# **RN 154 - Aménagement au sud de Dreux**

Avis de l'Autorité Environnementale

—  
Réponse du Maître d'Ouvrage

## ANNEXE 2

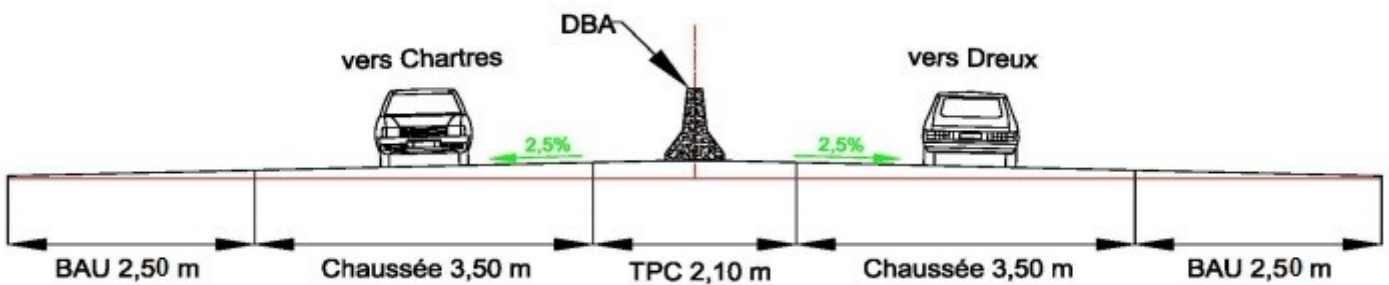
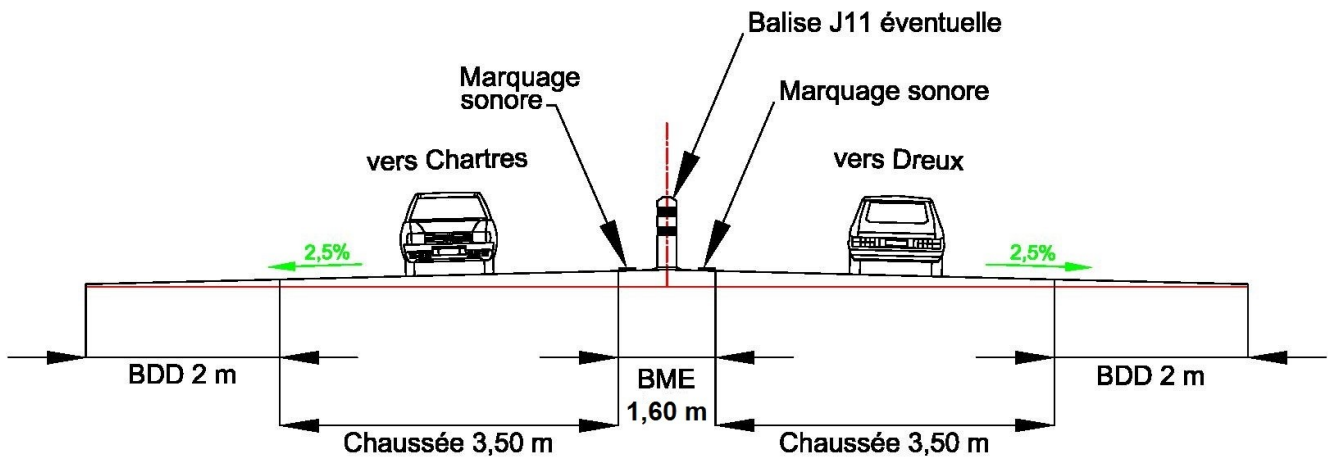
*Améliorer la description du projet de bande médiane équipée, en mettant en évidence les caractéristiques qui permettent son franchissement par la faune :*

La bande médiane équipée constitue une variante du TPC classique par la suppression du dispositif de retenue (pas de glissière) et ajout de dispositifs divers ( annexe 2), tels que :

- *Dispositif d'alerte pour franchissement des bandes latérales par installation de barrettes sonores.*
- *Dispositif visuel avec effet de paroi par installation de balises ou balisettes en axe du TPC.*

Pour ce qui concerne le projet, objet du présent dossier, le choix de la bande médiane équipée permet d'apporter une solution à la séparation des flux de circulation et par conséquent aux chocs frontaux, tout en maintenant une totale transparence de l'infrastructure routière vis-à-vis de la faune.
